Van: "[REDACTED]"
Verzonden: woensdag 10 april 2024 13:37
Aan: "[REDACTED]" <[REDACTED]@hhnk.nl>; "[REDACTED]" <[REDACTED]@hhnk.nl>; "[REDACTED]" <[REDACTED]@hhnk.nl>
Cc: "[REDACTED]" <[REDACTED]@hhnk.nl>
Onderwerp: RE: Vergunningsvragen t.b.v. uitbreidingen van WPJ van PWN in Andijk

Wij hebben onderstaand voorstel ontvangen voor de aanleg van een tijdelijke ontsluitingsweg voor de PWN in Andijk. Deze is nodig voor de uitbreiding van het waterwinstation.

Opdrachtgever
N.V. PWN Waterleidingbedrijf Noord-Holland
Project
Tijdelijke ontsluitingsweg tussen Ged. Laanweg en Oosterdijk
Voorlopig Ontwerp
Onderdeel
Perceeloppervlakten
Grondeigenaar Hoogheemraadschap Hollands Noorderkwartier

PRINCIPEPROFIEL DAKPROFIEL

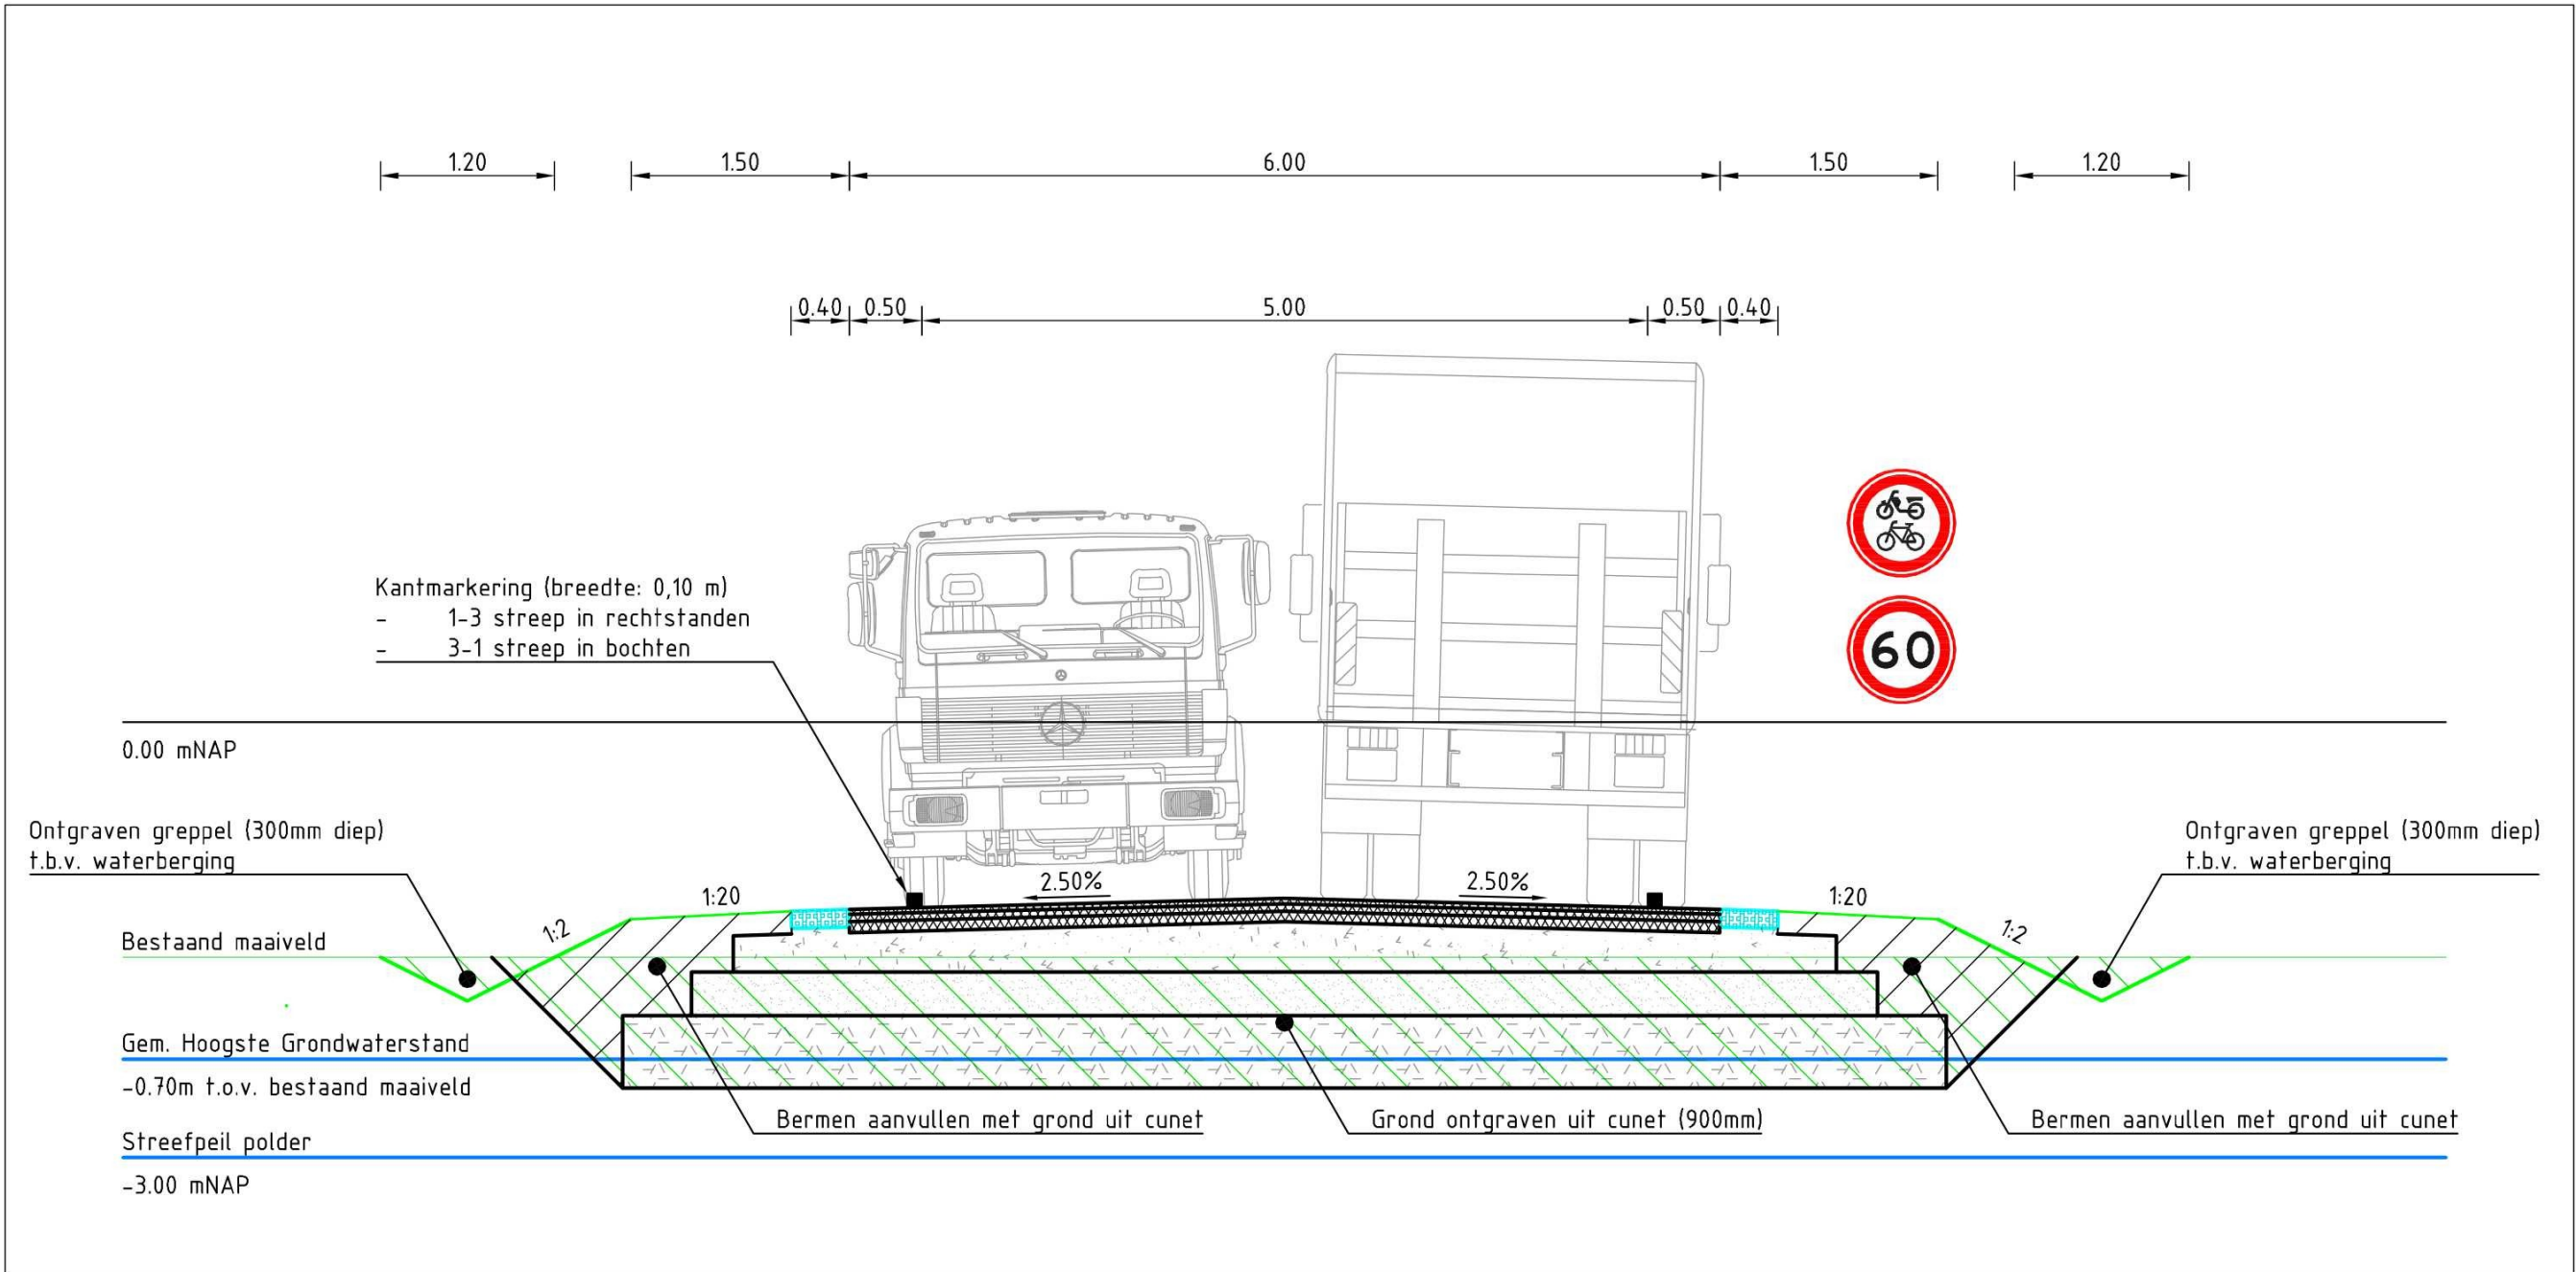
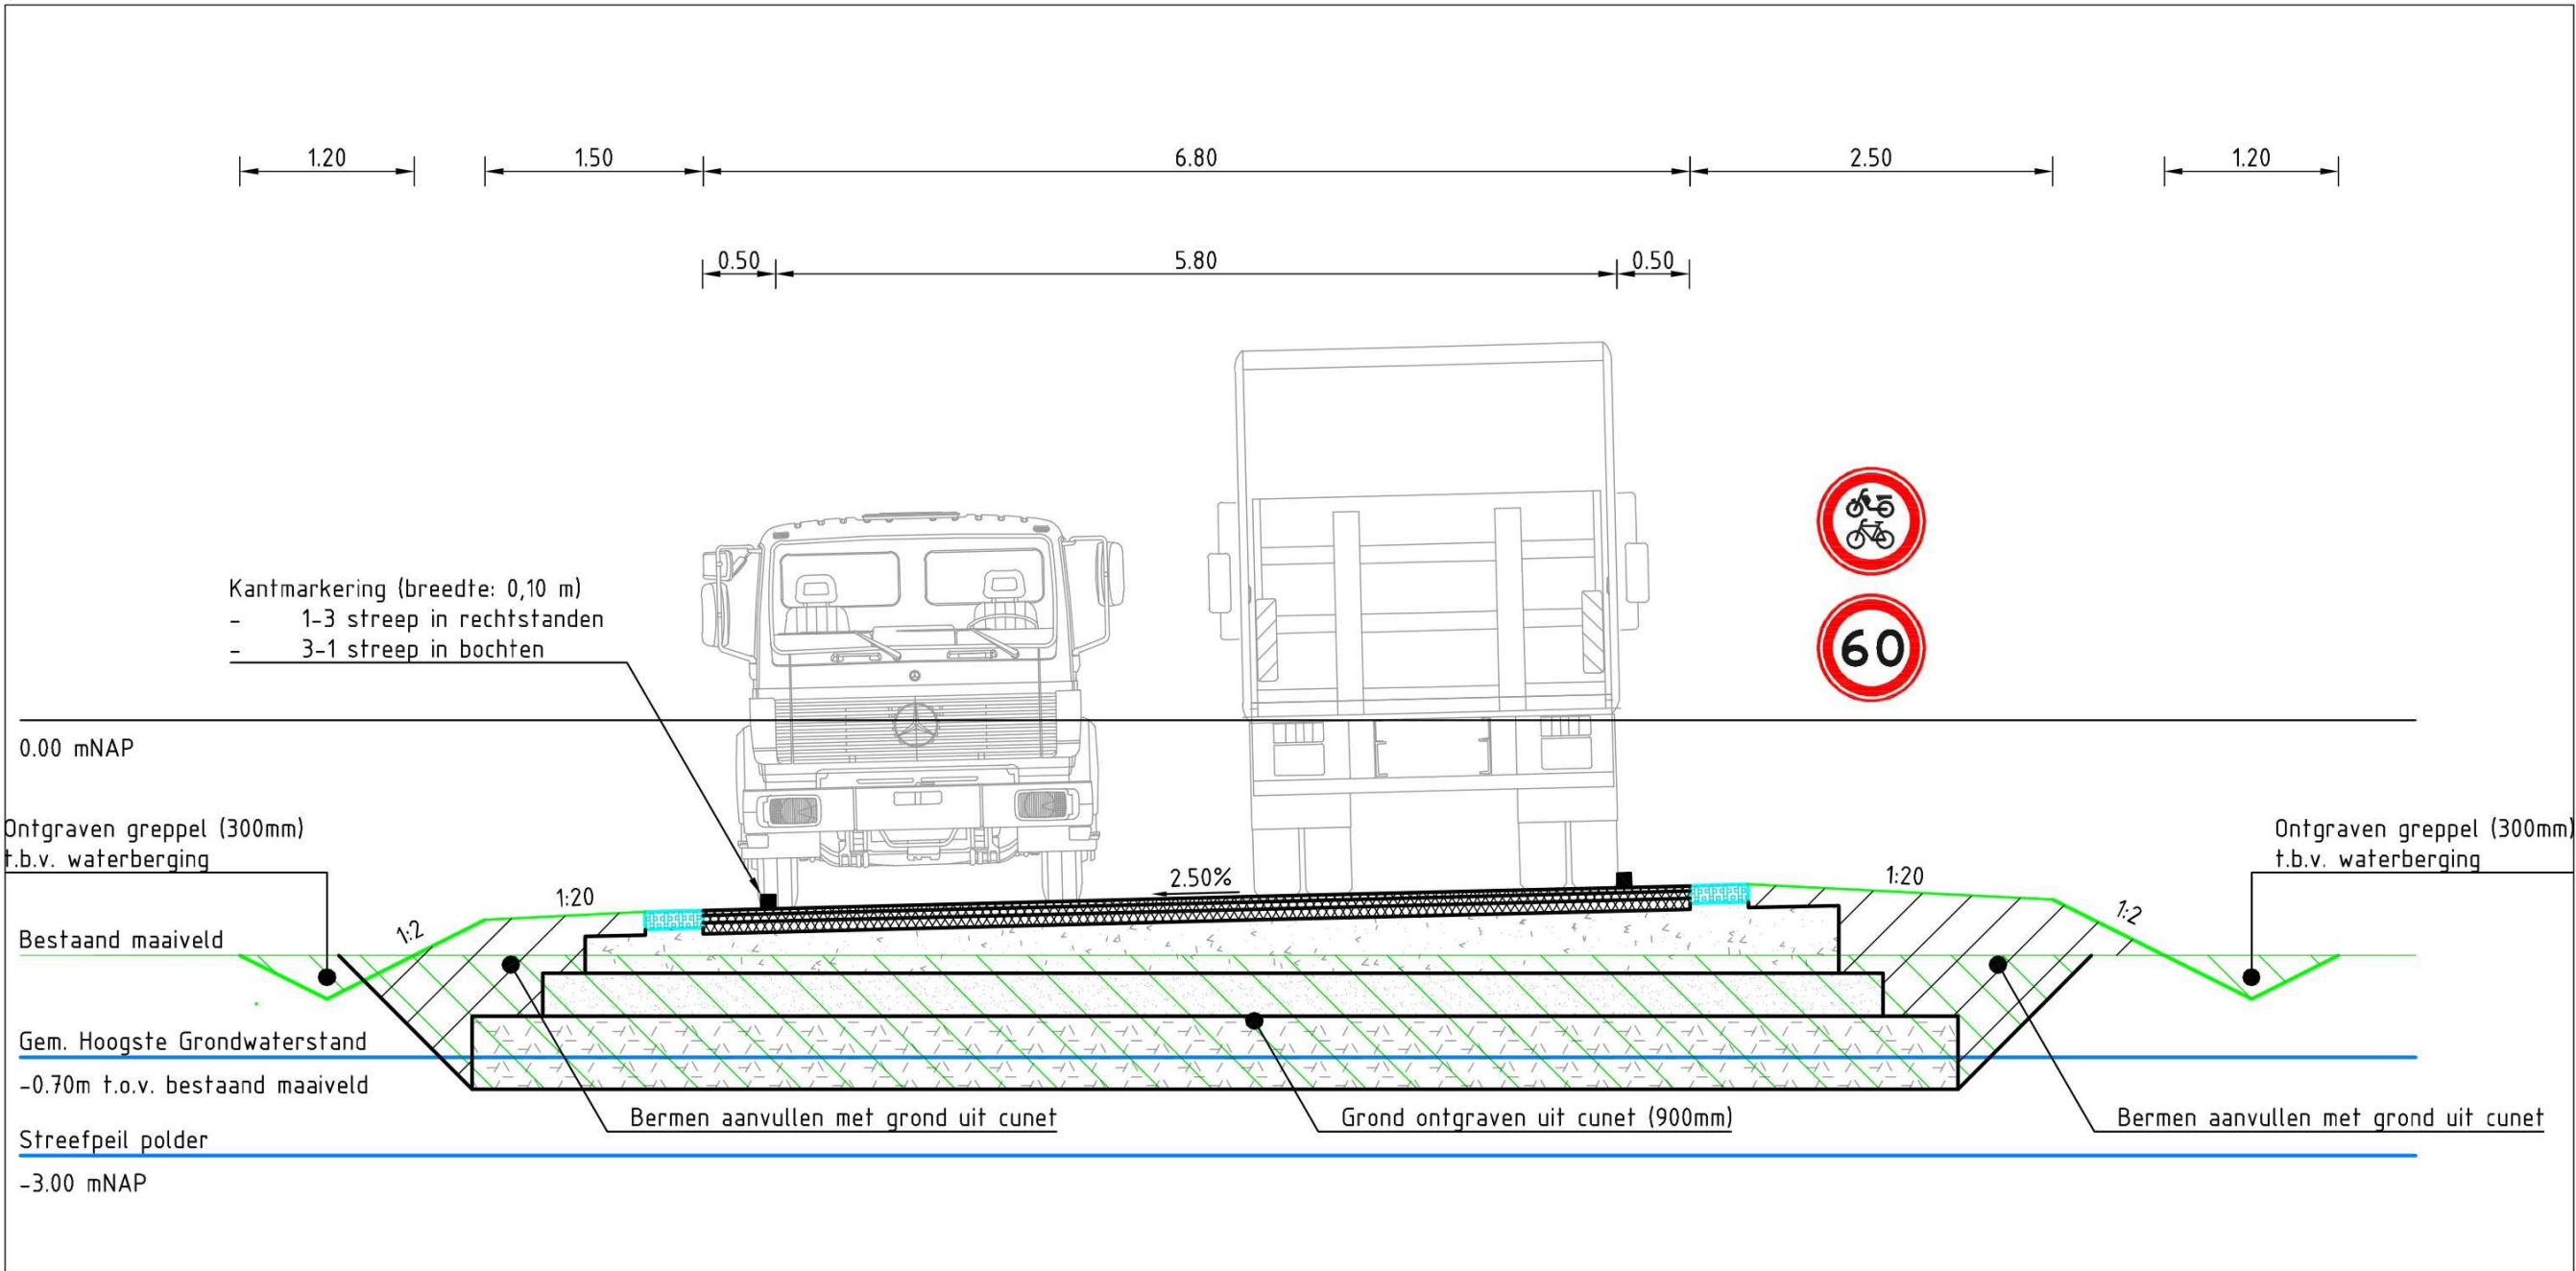
Aangezien het een tijdelijke weg is, is geen watergang aanwezig langs de weg. Wel een greppel, zie profiel. Verder zijn we voor de duikers uitgegaan van de huidige aanwezige omvang in de watergangen.

De benodigde waterberging is bepaald aan de hand van een maatgevende bui van 70mm. Op basis hiervan zijn greppels met een bodemdiepte van 0,30 m aan de onderkant van het talud gewenst. De overige uitgangspunten betreffen:

- Taluds van greppels hebben een helling van 1:2;

De perceelsgrens bevindt zich op de hartlijn van de greppel.

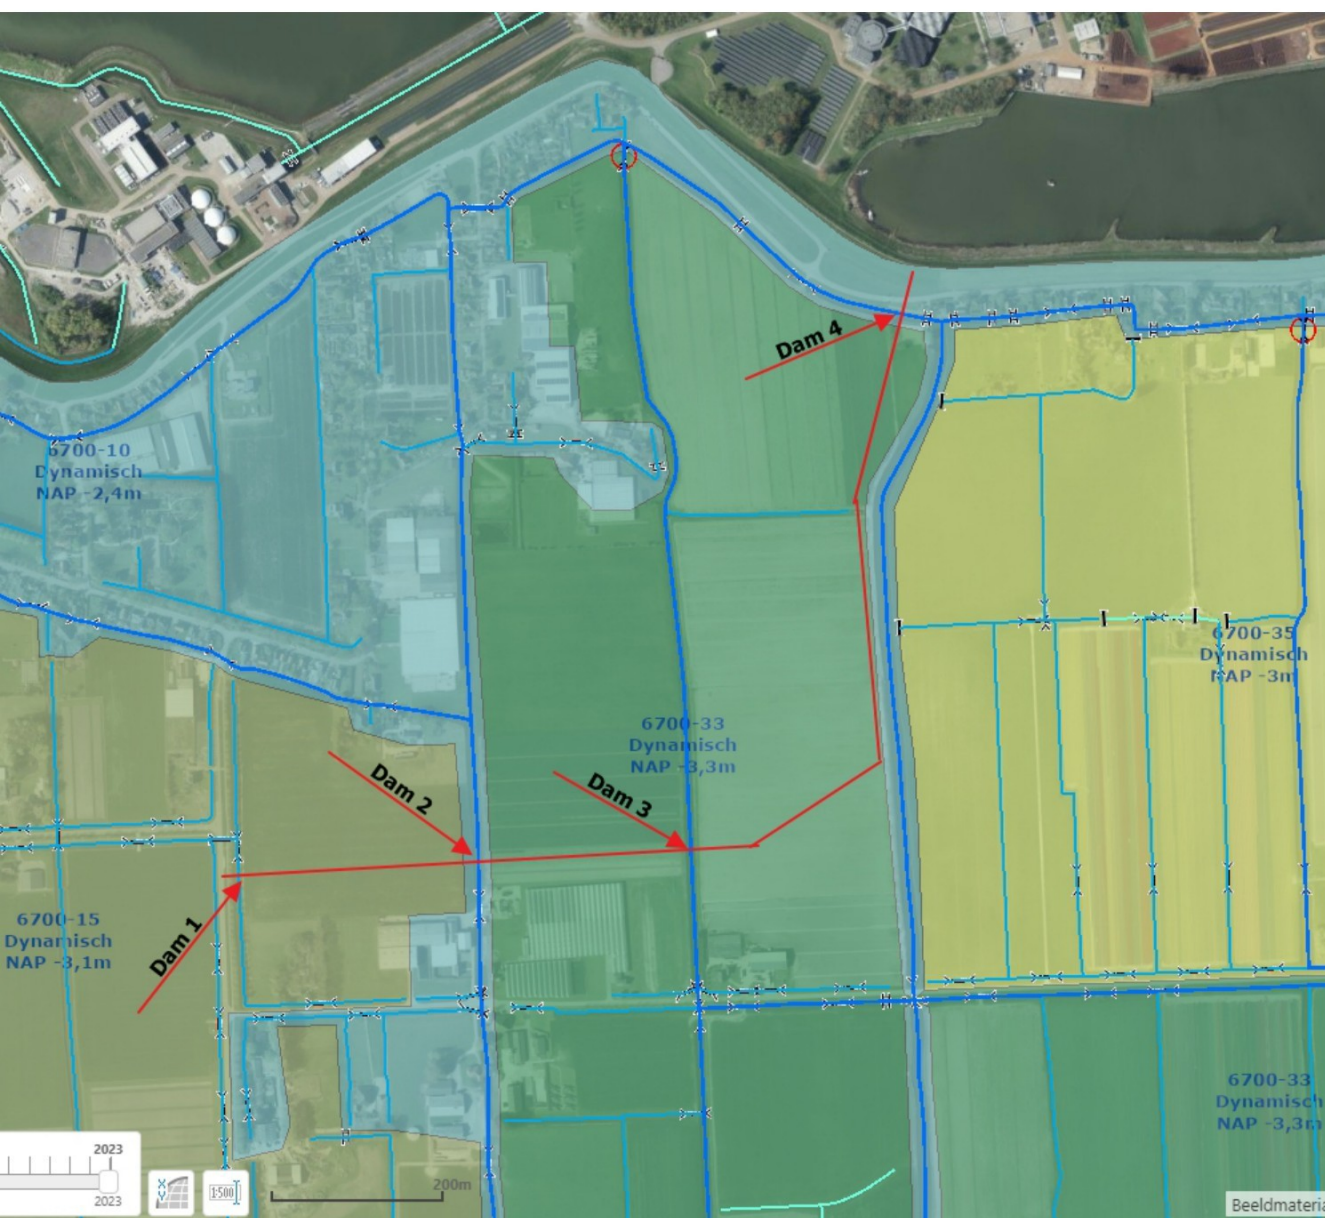
En voor de duiker in de te maken dam in de oostelijke wegsloot van de Veilingweg kan wat mij betreft de voorgestelde duiker rond 800 mm worden aangebracht.

De overige drie nieuwe dammen komen echter in primaire waterlopen, die door/namens HHNK varend worden onderhouden. Om die reden zullen hier dan ook vaarduikers moeten worden aangebracht.

Argument van PWN om geen vaarduikers aan te brengen zal zijn dat het gaat om tijdelijke dammen.

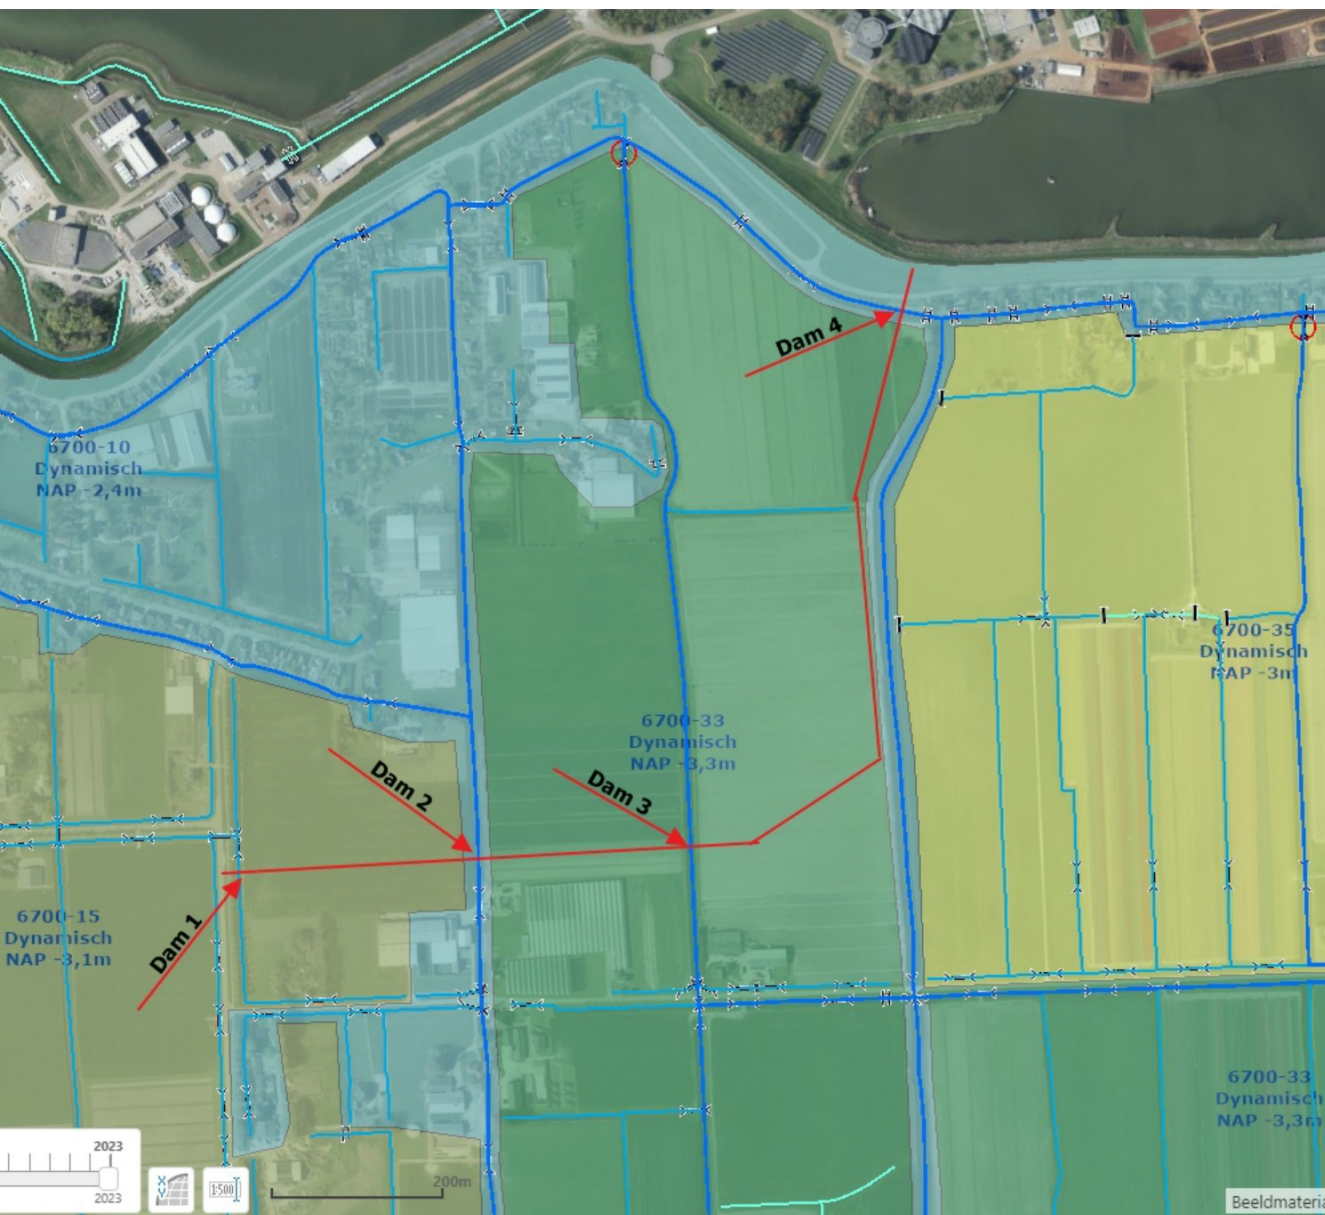
En voor de duiker in de te maken dam in de oostelijke wegsloot van de Veilingweg kan wat mij betreft de voorgestelde duiker rond 800 mm worden aangebracht.

De overige drie nieuwe dammen komen echter in primaire waterlopen, die door/namens HHNK varend worden onderhouden. Om die reden zullen hier dan ook vaarduikers moeten worden aangebracht.

Argument van PWN om geen vaarduikers aan te brengen zal zijn dat het gaat om tijdelijke dammen.
